Betreff: Hilfsschirm an Rettungsfallschirmen,
Typ RE-5L, Serie 4 und 5, (LBA.040.010/89 JTSO)
Werk-Nr.: 72245 – 72371, außer 72370
Herstelldatum: 21.04. – 21.08.2008 (Datum EASA
Form 1)

Anlage zur Sicherheitsmitteilung 01/2008

Bild 2: Zeltöse

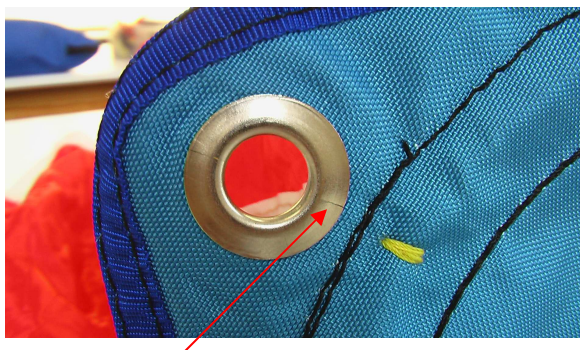
Inhalt: Es besteht die Möglichkeit, dass an den im genannten Zeitraum hergestellten und ausgelieferten Hilfsschirmen von Rettungsfallschirmen RE-5L Risse an den Zeltösen des Hilfsschirmdeckels auftreten können (siehe Bild 2). Im Extremfall könnte eine defekte Zeltöse das Herausziehen der Verschlusschlaufe des Verpackungssackes im Einsatzfall behindern, wodurch wiederum die ordnungsgemäße Öffnung des Verpackungssackes behindert werden kann.

Riss

Maßnahme: Austausch der Hilfsschirme mit den genannten Werk-Nummern 72245 – 72371, außer 72370, hergestellt und ausgeliefert im Zeitraum 21.04. – 21.08.2008 (Datum EASA Form 1)
